Místní komunikace – zpevněná plocha parkoviště na poz. p. č. 362/11 v ulici Smiřických v k. ú. Náchod v intravilánu města Náchoda.

Č. j.: KRPH-59682-2/ČJ-2026-050506

## Foto poškozeného značení ze dne 11. 06. 2026.

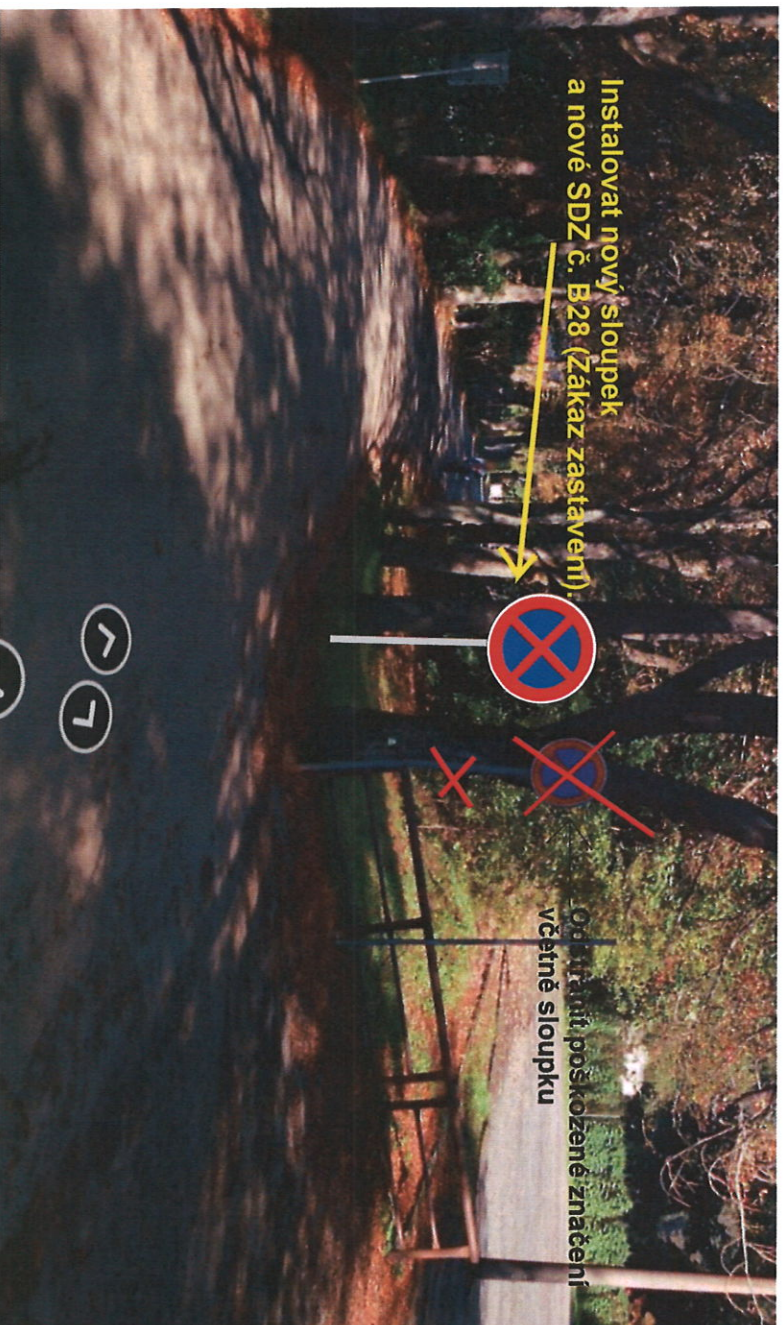
Odstranit stávající SDZ č. B28 včetně sloupku a instalovat nové SDZ č. B28 na nový sloupek - viz zákres.
